2020年12月

鍋屋バイテック会社
国内営業部

Vプーリー 品番表示方法変更のご案内

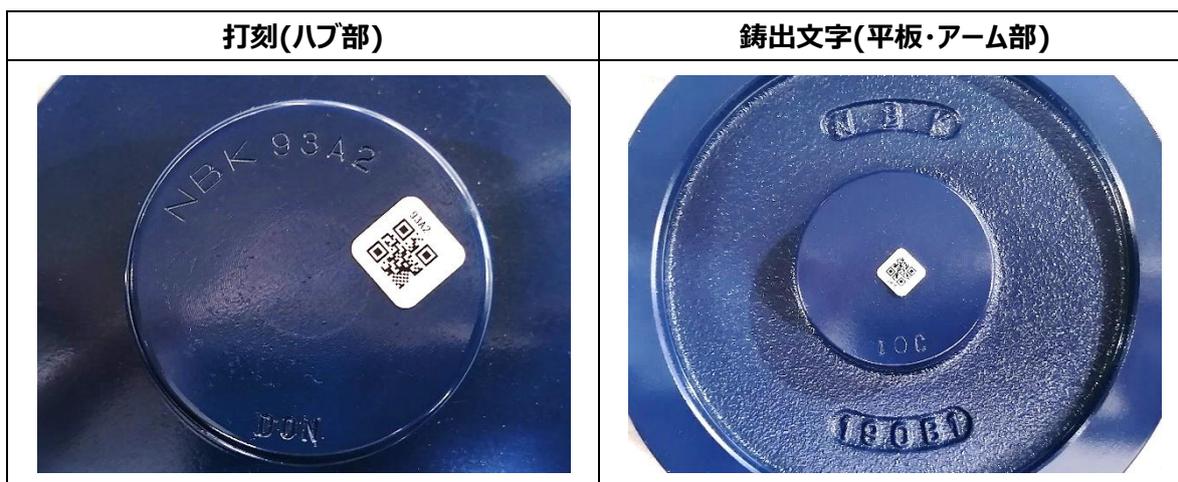
JIS Vプーリー・標準Vプーリー・ウェッジプーリー・SPプーリー・ポリドライブプーリーにおいて順次、品番表示を下図の中からいずれかの表示になるように変更いたします。なお、同一品番であっても表示が異なることがあります。

カタログ諸元において、寸法・性能などの仕様値の変更はありません。

2021 年 1 月出荷分より順次変更いたします。
